AVVISO URGENTE PER LA SICUREZZA NEL SITO

GE HealthCare N. Rif. 39004

Oggetto: **Sensori SpO2 TruSignal - potenziale riduzione dell'energia che raggiunge il paziente durante la defibrillazione, potenziale contatto con una tensione non voluta o misurazione imprecisa**

Figura 1: Sensore TruSignal difettoso per adulti/pediatrico con materiale che blocca gli emettitori ed i rilevatori.

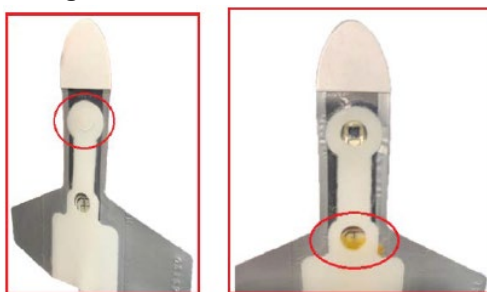
I sensori SpO2 TruSignal per adulti/pediatrici interessati (vedere la Tabella 1) possono contenere materiale aggiuntivo che può bloccare le aree dell'emettitore o del rilevatore, causando potenzialmente una lettura imprecisa della SpO2, che potrebbe contribuire a un esito negativo per il paziente.

1. Prima di utilizzare i sensori SpO2 per adulti/pediatrici (vedere la Tabella 1), verificare che il sensore non contenga materiale aggiuntivo che copra l'emettitore o il rilevatore (vedere la Figura 1).
2. Se è presente materiale aggiuntivo, scartare il sensore e selezionarne un altro. (Nella Figura 2 è riportata un'immagine di un sensore SpO2 TruSignal non danneggiato)

Figura 6: Identificazione dei sensori riutilizzabili non interessati

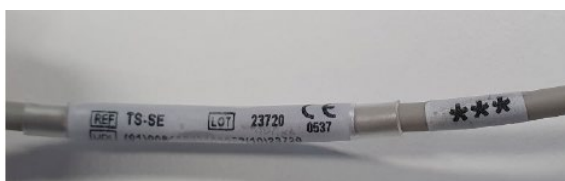
Oltre al cerchio verde sulla confezione, i sensori riutilizzabili includeranno anche un'etichetta aggiuntiva con tre asterischi (***) accanto all'etichetta del GTIN (vedere la Figura 6). Ciò significa che sono stati ispezionati da GE HealthCare durante la produzione e non sono interessati dai 3 problemi oggetto di questa correzione.
